Kieswerk Landesbergen

**Nördliche und westliche Erweiterung des Bodenabbaus
am Standort Landesbergen**

**Anhang 3: Überarbeitung
Hydrogeologischer Fachbeitrag**

Datum: **11. Dezember 2020**
Projekt-Nr.: **4364-R**

Abbildung 4-3: (neu) Gemessene Grundwasserstände 2011 - 2019

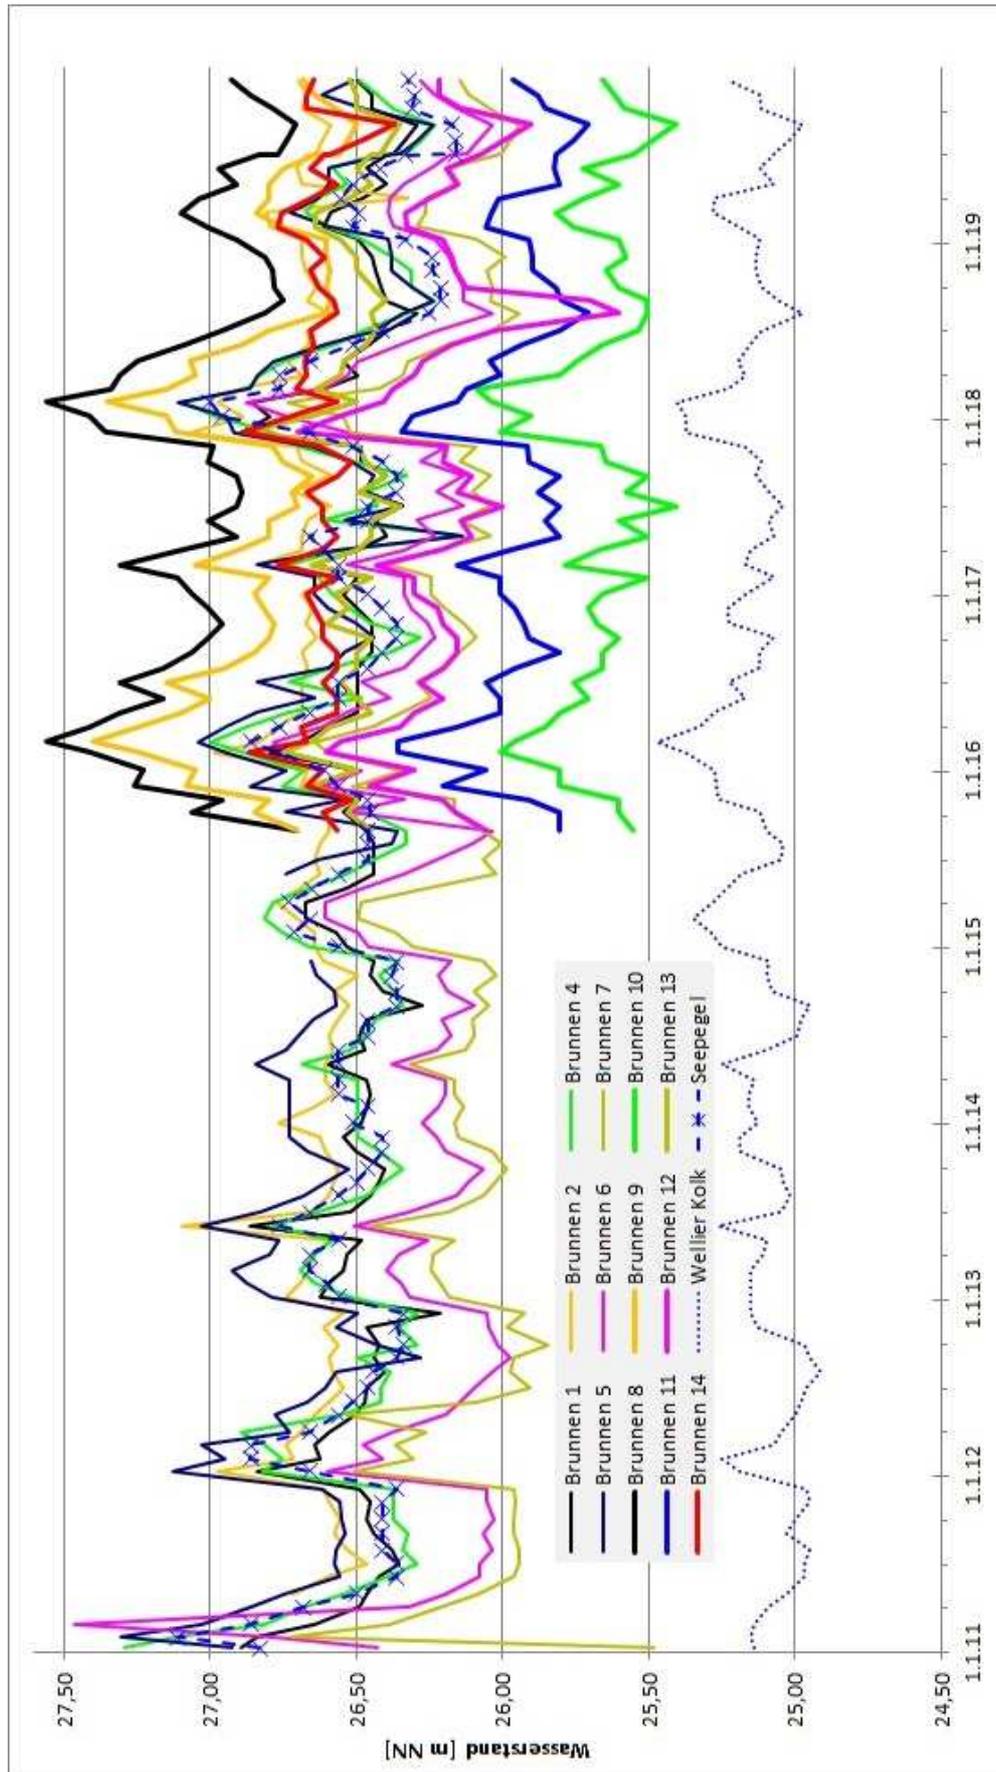
Die Ganglinien der gemessenen Grundwasserstände von 2011 bis 2019 sind in Abbildung 4-3 dargestellt. Die Ganglinien verlaufen überwiegend parallel und schwanken im Wesentlichen zwischen +26,0 m NN und +27,0 m NN.

Abbildung 4-8: (neu) Grundwasserneubildung im Untersuchungsraum

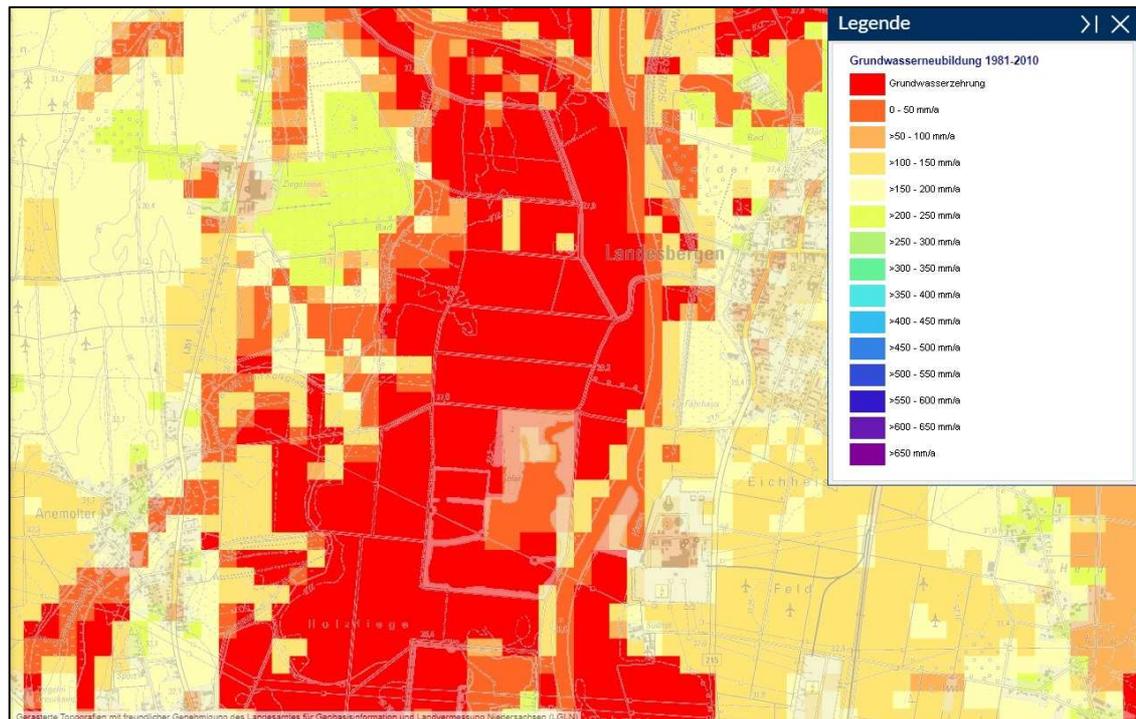
Eine Grundwasserneubildung¹ findet in großen Teilen der geplanten Abbauflächen nicht statt (vgl. Abbildung 4-8). In angrenzenden Bereichen auf dem östlichen Weserufer sowie westlich des Wellier Kolkes findet Grundwasserneubildung in geringem Maße statt (0 bis 50 mm/a).

Abbildung 5-2: (neu) Veränderung der Grundwasserverhältnisse am Wellier Kolk (schematisch)

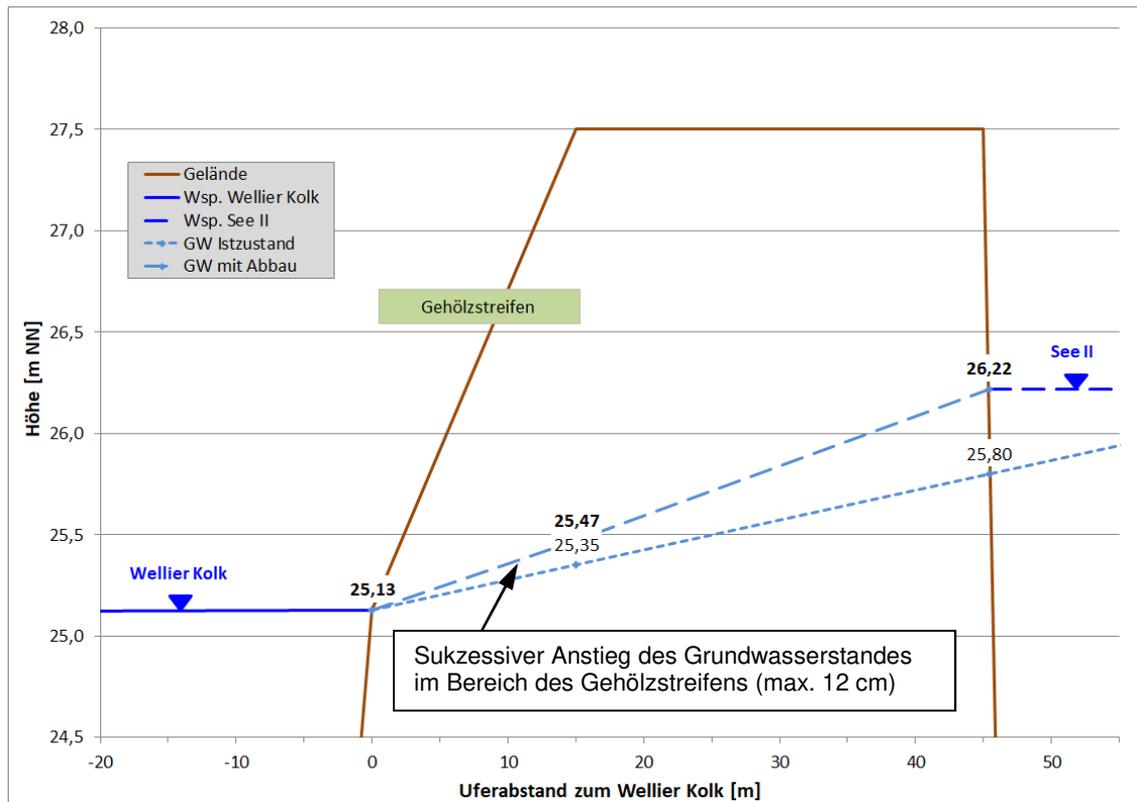
Für den Wellier Kolk als Feuchtbiotop ergeben sich aus einer geringen Aufhöhung des Grundwasserspiegels keine negativen Auswirkungen. Durch den Kiesabbau wird sich langfristig eine Erhöhung im Bereich des Gehölzstreifens des Grundwasserstandes östlich des Wellier Kolks einstellen, die Erhöhung ist mit maximal 0,22 m als gering einzustufen (vgl. Abbildung 5-2).

Abbildung 5-3: (neu) Veränderung der Grundwasserverhältnisse an der Südwestecke von See I (schematisch)

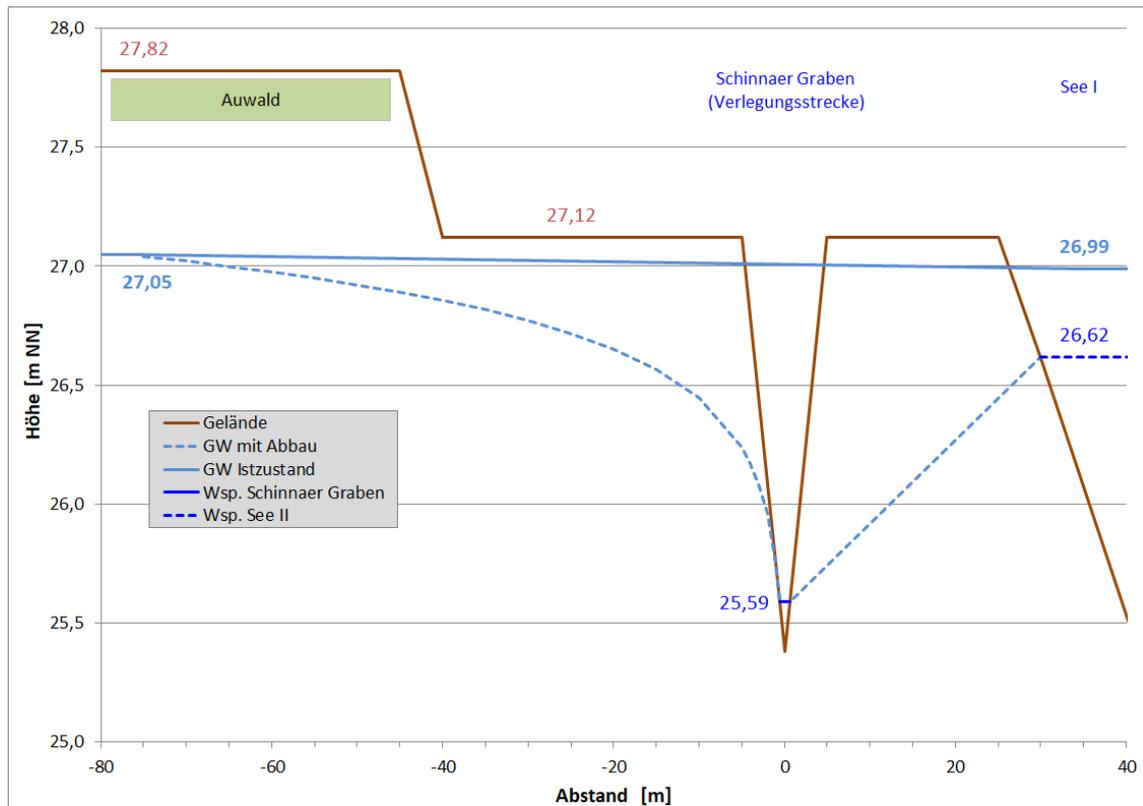
Grundwasserstandsabsenkungen von mehr als 20 cm treten an der Südwestecke von See I auf der seeabgewandten Seite in maximal 30 m Entfernung vom Schinnaer Graben auf, Absenkungen von mehr als 10 cm beschränken sich auf einen Bereich von maximal 220 m Abstand vom Schinnaer Graben. Demgegenüber schwanken die beobachteten Grundwasserstände im Zeitraum September 2015 bis Dezember 2019 (vgl. Kap. 4.2) um 0,50 m bis 1,10 m, die durch den Abbau verursachten Grundwasserstandsänderungen sind somit deutlich geringer als die natürlichen Schwankungen.

Der zu erwartende Grundwasserspiegel im Bereich der Südwestecke des See I ist schematisch in Abbildung 5-3 dargestellt.

Im Bereich des an der Südwestecke gelegenen auwaldähnlichen Hartholzwaldes beträgt die Absenkung des Wasserstandes **weniger als 20 cm**. Da die Verlegung des Schinnaer Grabens erst zu einem späteren Zeitpunkt erfolgen soll, wenn bereits Teile des See I abgebaut sind, ist davon auszugehen, dass der Gehölzbestand sich über einen längeren Zeitraum an die veränderten Wasserhältnisse anpassen kann.
